廃炉発官 R1 第 1 0 4 号  
令和元年 9 月 2 6 日

福島第一原子力発電所 特定原子力施設に係る実施計画 変更認可申請書

「福島第一原子力発電所 特定原子力施設に係る実施計画」について、下記の箇所を別添の通りとする。

福島第一廃炉推進カンパニーの組織改編に伴う変更を行う。

図4

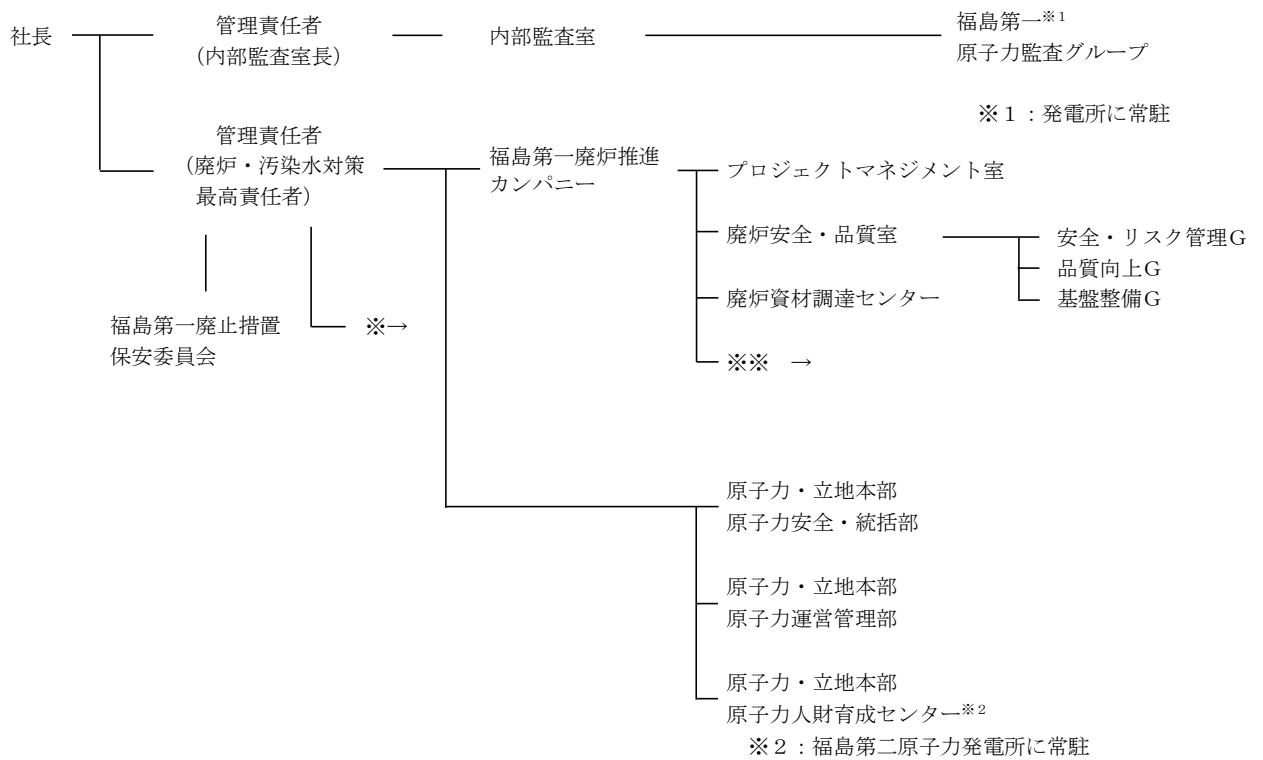
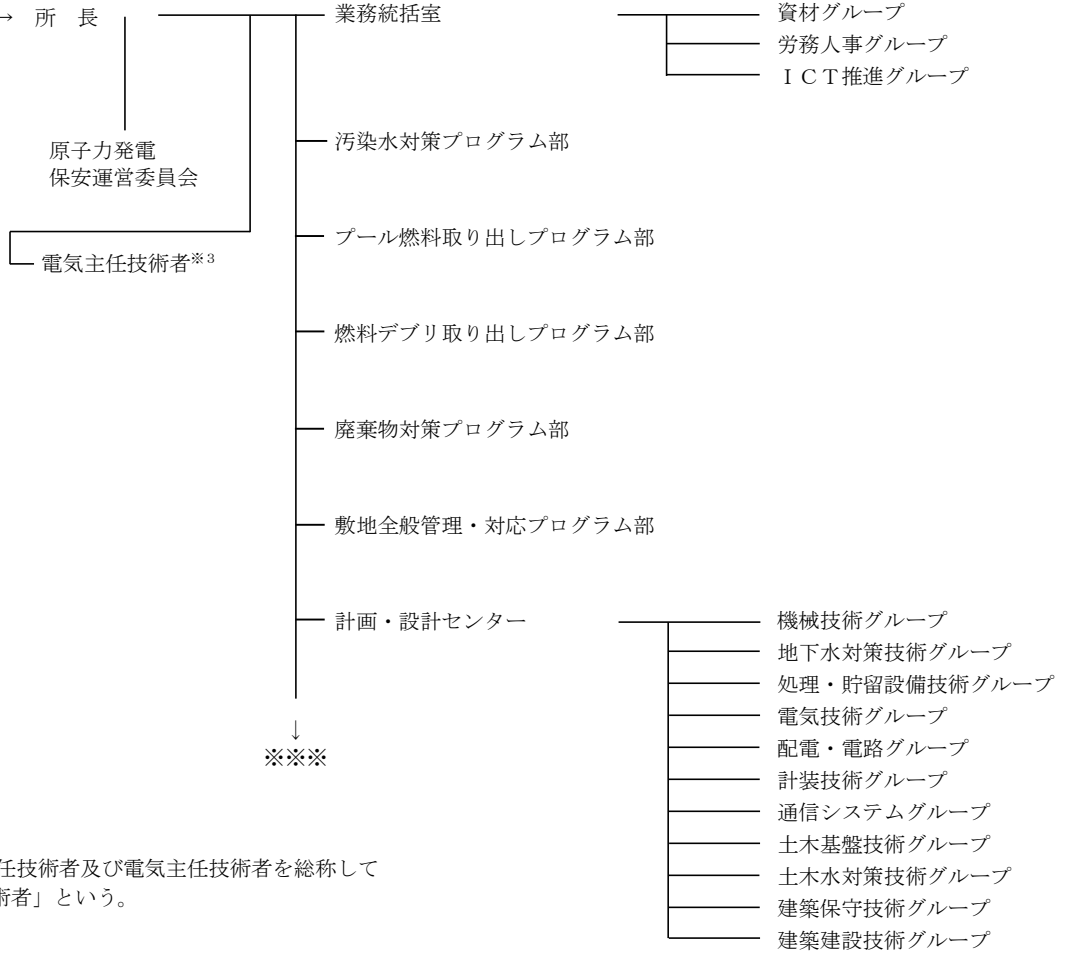
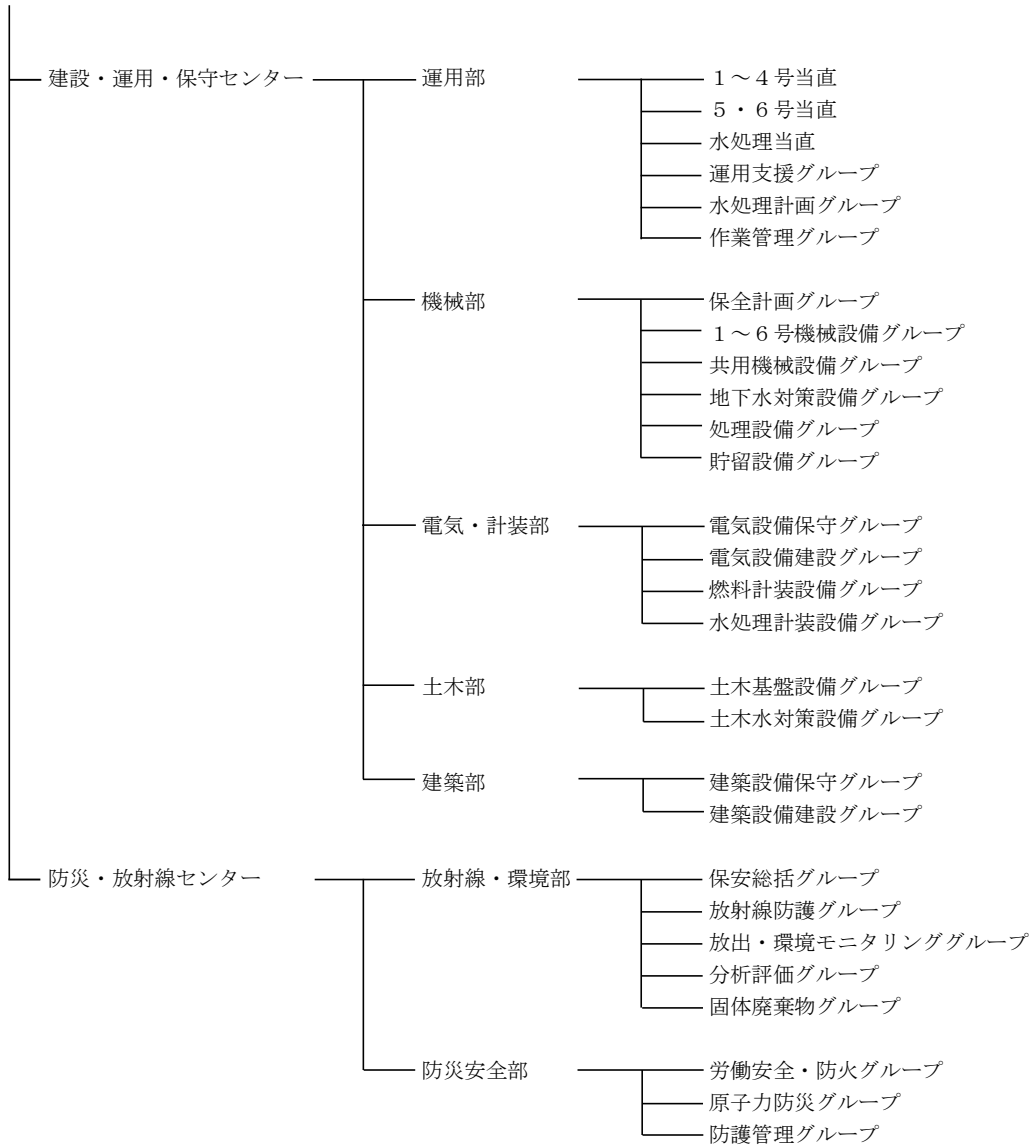
発電所の保安に関する組織は、図4のとおりとする。
